DETERMINAZIONE DEL DIRIGENTE SERVIZIO VIA E VINCA 18 ottobre 2023, n. 409

ID_VIA 820 - Procedimento di Verifica di Assoggettabilità a V.I.A. ex art. 19 del d. Lgs. 152/2006 relativo al progetto denominato “Interventi di mitigazione della pericolosità idraulica da eseguire lungo l’alveo del canale Valenzano per il ripristino della sua funzionalità idraulica nel tratto compreso tra Via Amendola e la ferrovia Bari-Locorotondo e dell’opera di scavalco su Via Pezze del Sole -, sito in agro di Bari, Località Torrente Valenzano, Prov. Bari, C.A.P. 70124, Via/Piazza n.a.”. Proponente: Comune di Bari.

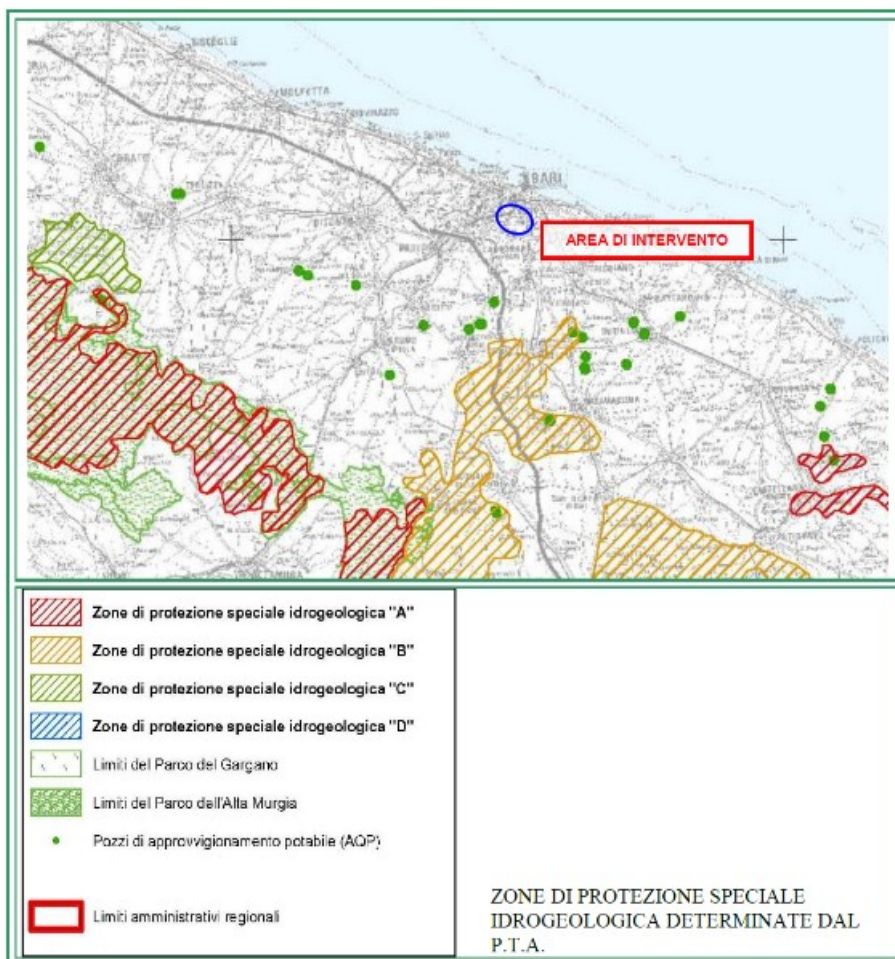
- *l'analisi idraulica in moto permanente, nelle condizioni ante e post-operam, va implementata estendendo il dominio di calcolo sufficientemente più a valle, sino ad includere l'intersezione della lama con la linea ferroviaria FSE. I files dei modelli di calcolo aggiornati vanno trasmessi a questa Autorità;*

- *la realizzazione delle sezioni idrauliche e la posa in opera dei materiali di rivestimento, ove previsti, sia eseguita a regola d'arte, adottando tutte le soluzioni tecniche ed esecutive affinché le stesse, siano in grado di resistere all'azione erosiva dell'acqua e non subiscano danni e ammaloramenti repentini;*

STRALCIO PLANIMETRICO RETE IDRICA – SIT AQP

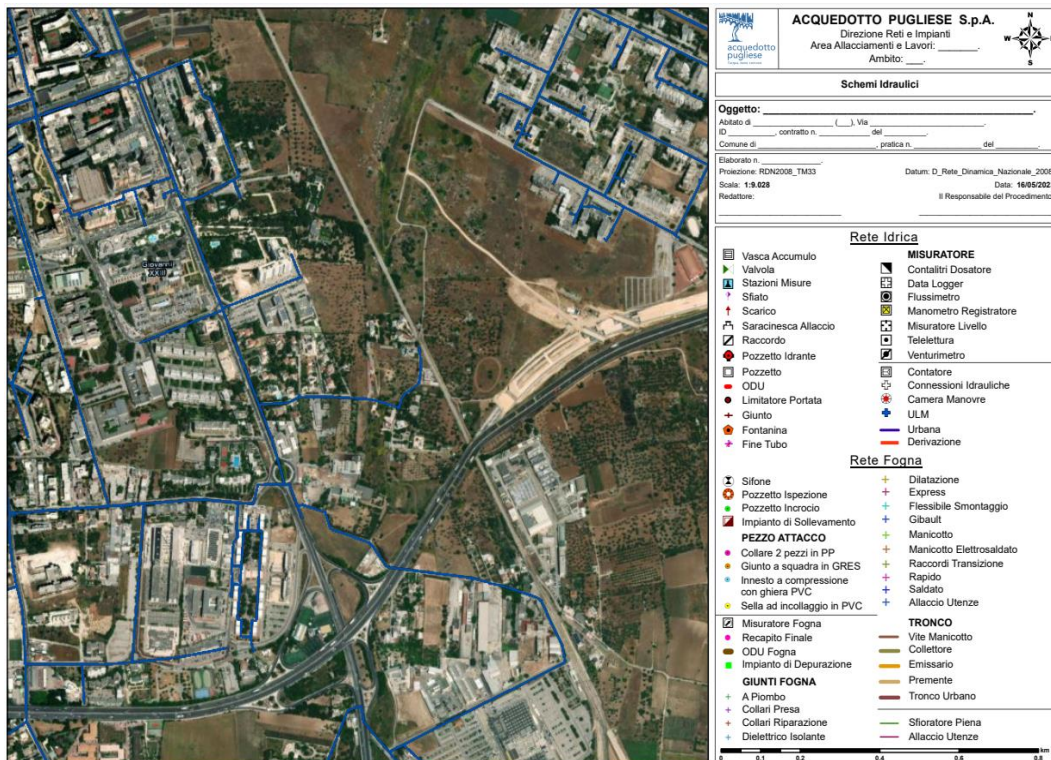
Come si evince dall'elaborato PD IN RE 01 - Relazione sulle interferenze (cap. 1 comma 1.1.3) è stata riscontrata la presenza di un'unica condotta idrica DN100. A tal riguardo si segnala la presenza di ulteriori reti idriche e fognarie gestite da questa Società e di cui si allega alla presente la planimetria.
